PAVILON C – 1NP

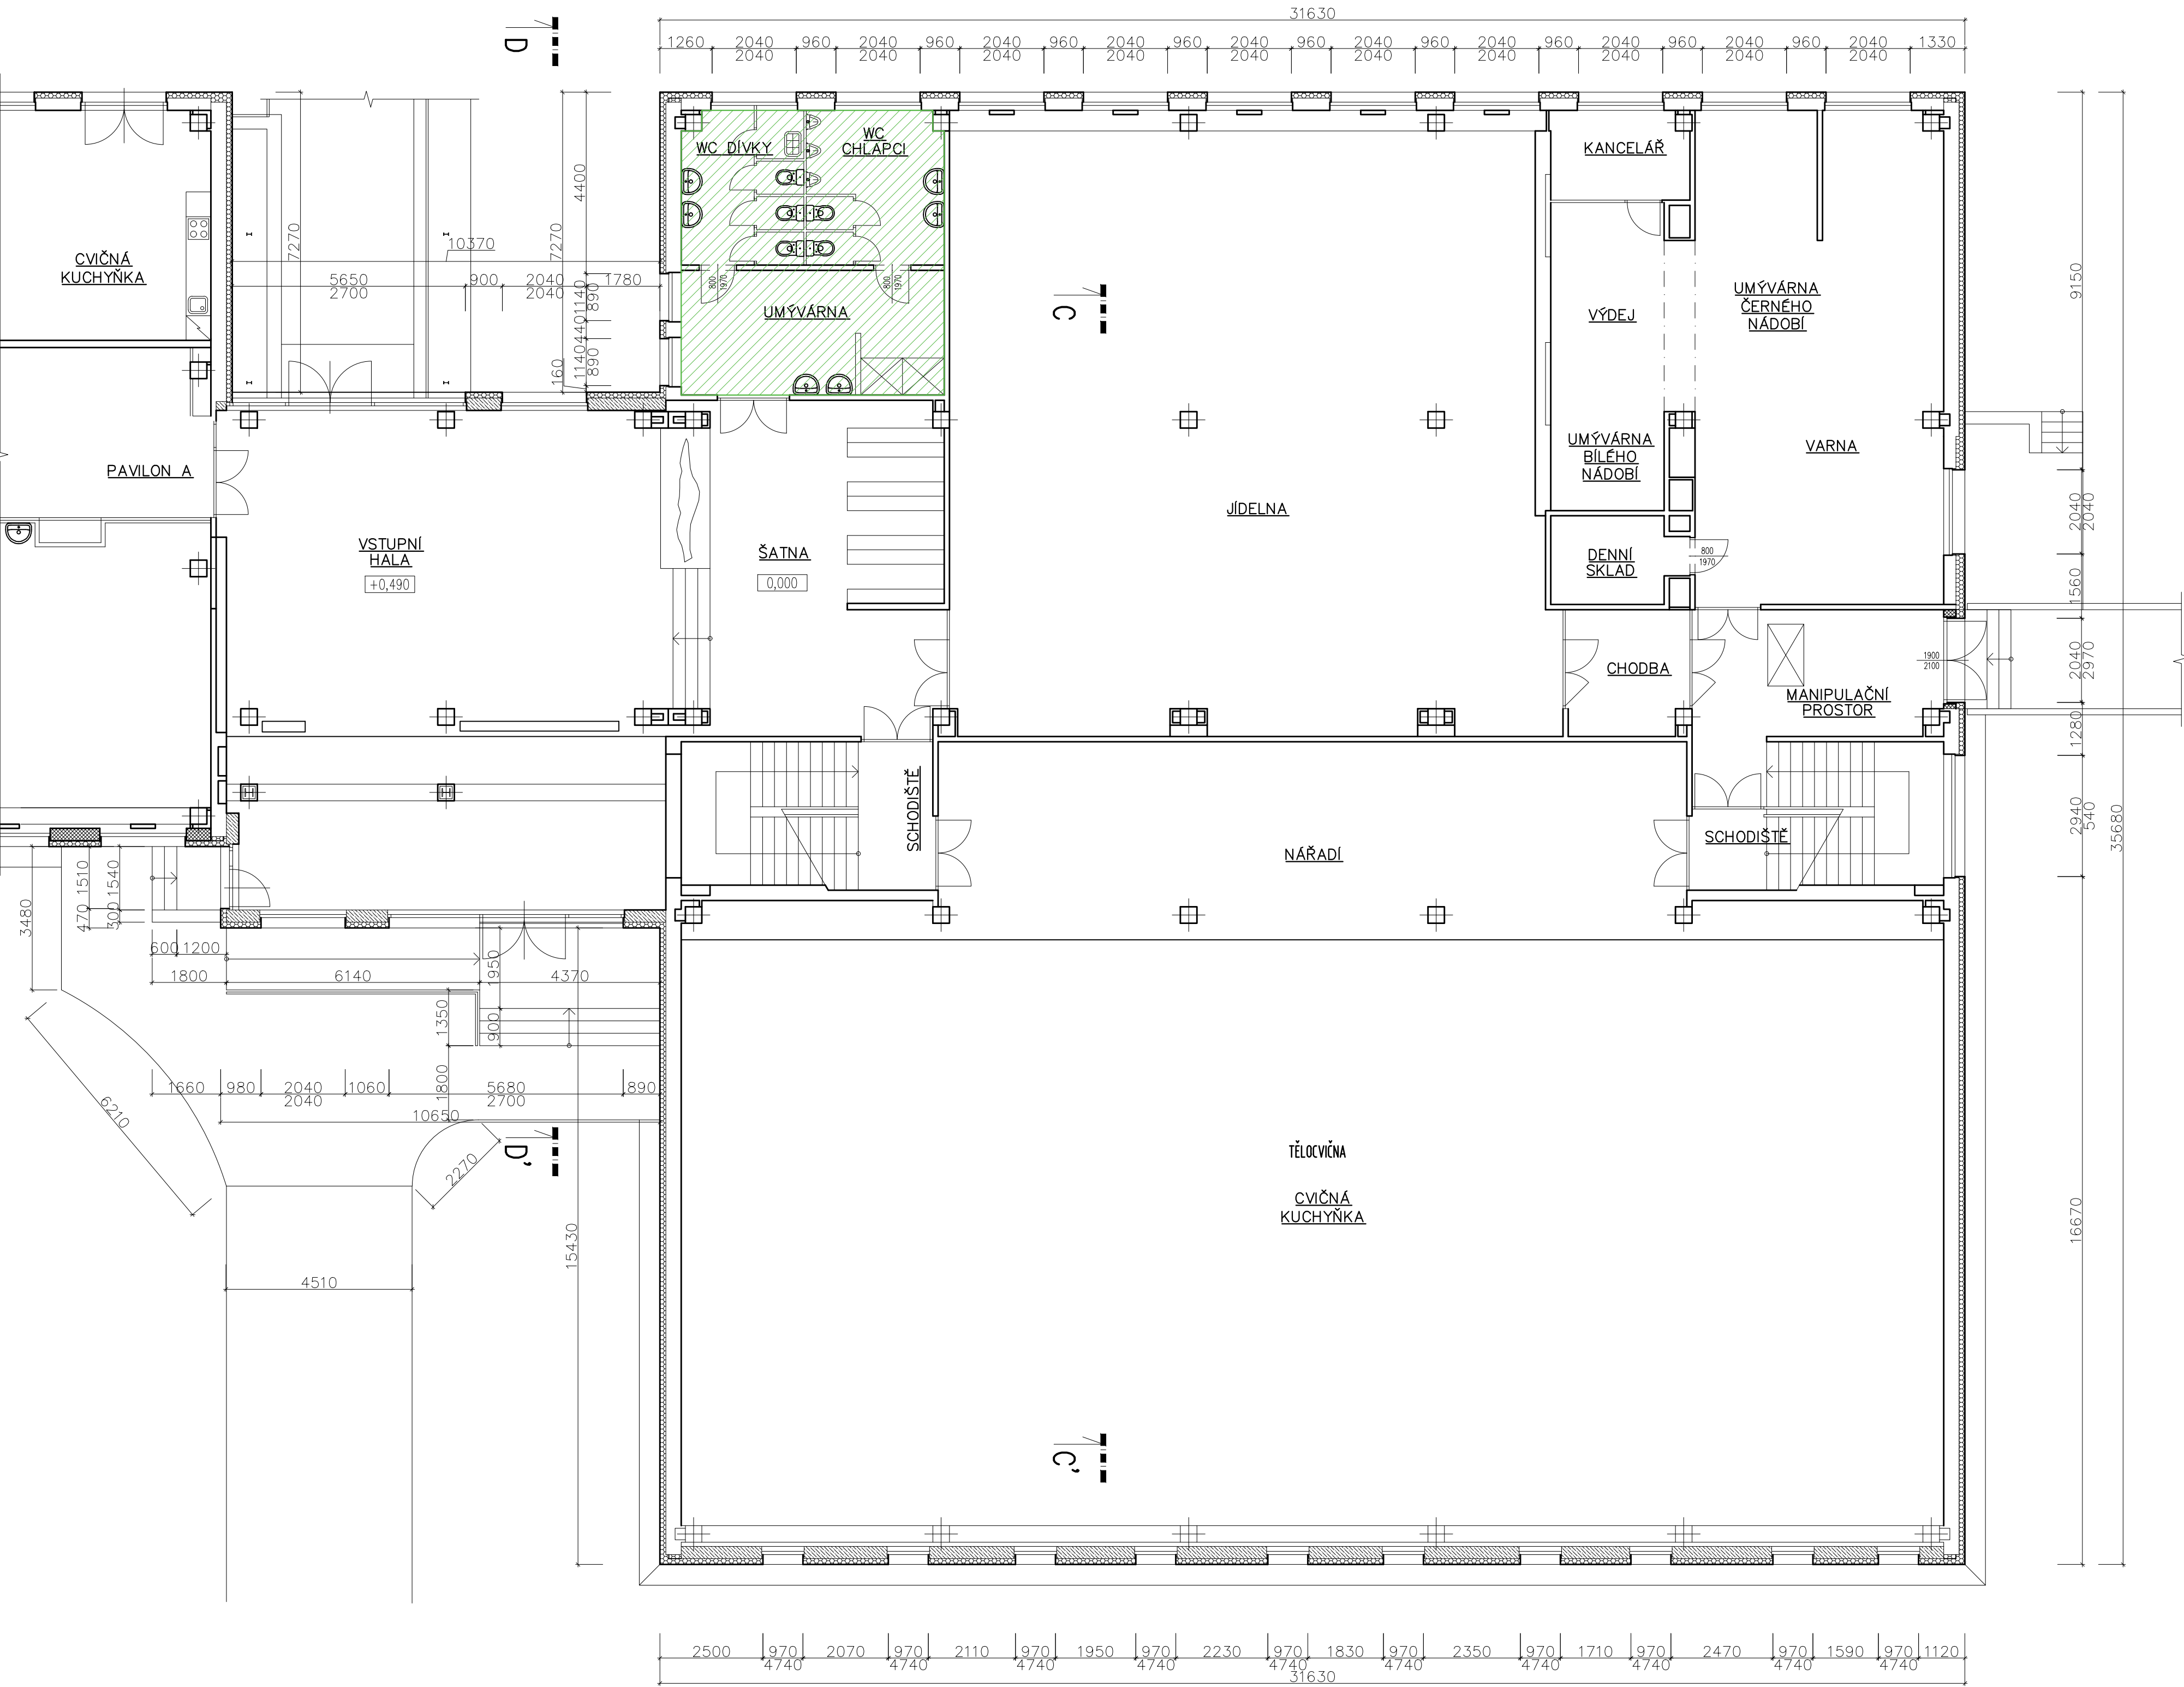
- 1) ZACHOVÁNÍ STÁVAJÍCÍHO POČTU WC KABIN, PISOÁRŮ I UMYVADEL S TÍM, ŽE DVĚ UMYVADLA Z PROSTORU UMYVÁRNY, UMÍSTĚNÁ VEDLE STÁVAJÍCÍHO SPRCHOVÉHO KOUTU, BUDOU PŘEMÍSTĚNA NA SOCIÁLNÍ ZAŘÍZENÍ PRO CHLAPCE, DO MÍSTA PROTI PISOÁRŮM

- 2) ZAJISTIT MOŽNOST PŘIPOJENÍ NA ZAHRADNÍ HADICI – PRO ZALÉVÁNÍ PŘED VSTUPEM DO ŠKOLY A PRO MOŽNOST VYMYTÍ PROSTORU SOC. ZAŘÍZENÍ PŘI SILNÉM ZNEČIŠTĚNÍ (VČ. ZAJIŠTĚNÍ ODTOKOVÉHO KANÁLU)

- 3) PŘI PLÁNOVÁNÍ VÝMĚNY ELEKTROINSTALACE JE NUTNÉ SLADĚNÍ S PLÁNOVANOU INVESTIČNÍ AKCÍ REKONSTRUKCE ELEKTRINY V PAVILONU C
- 4) REKONSTRUKCE STÁVAJÍCÍHO SPRCHOVÉHO KOUTU TAK, ABY MOHL SLOUŽIT ZAMĚSTNANCŮM

- a) VYTVOŘENÍ UZAVŘENÉHO SPRCHOVÉHO KOUTU S PŘEDSÍŇKOU A UZAMYKATELNÝMI DVEŘMI, S VCHODEM ZE STRANY, KDE JSOU NYNÍ UMÍSTĚNÁ DVĚ UMYVADLA, KTERÁ BY SE MĚLA PŘESUNOUT NA WC CHLAPCI

- b) SPRCHOVÝ KOUT BUDE SLOUŽIT ZAMĚSTNANCŮM ŠKOLY, JE TĚDY NUTNÉ, ABY MĚL SVŮJ UZAVÍRATELNÝ VSTUP, KDE BUDE ZAMĚSTNANCI UMOŽNĚNO SE SVLEKNOUT, ODLOŽIT SI VĚCI A OSPRCHOVAT SE.
